Mission régionale d'autorité environnementale  
OCCITANIE

## **Avis sur la demande d'ouverture d'une carrière alluvionnaire de sables et de graviers sur les communes de Grenade et d'Ondes (Haute-Garonne)**

N°Saisine : 2025-15 286  
N°MRAe : 2025APO136  
Avis émis le 15 janvier 2026

**Figure 4 : Affectation des sols à l'issue de la remise en état – extrait de l'étude d'impact**

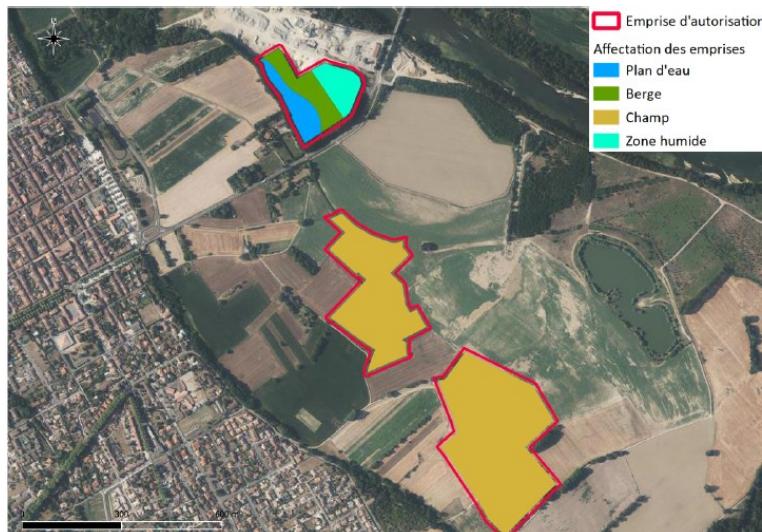
Pour la zone 1, l'emploi de fine de lavage n'étant pas compatible avec les orientations de l'UNICEM, il appartient au carriére de faire évoluer son plan de principe du réaménagement final. L'étude d'impact, doit préciser quelles orientations sont finalement retenues pour la zone 1 et confirmer les différents usages qui seront retenues.
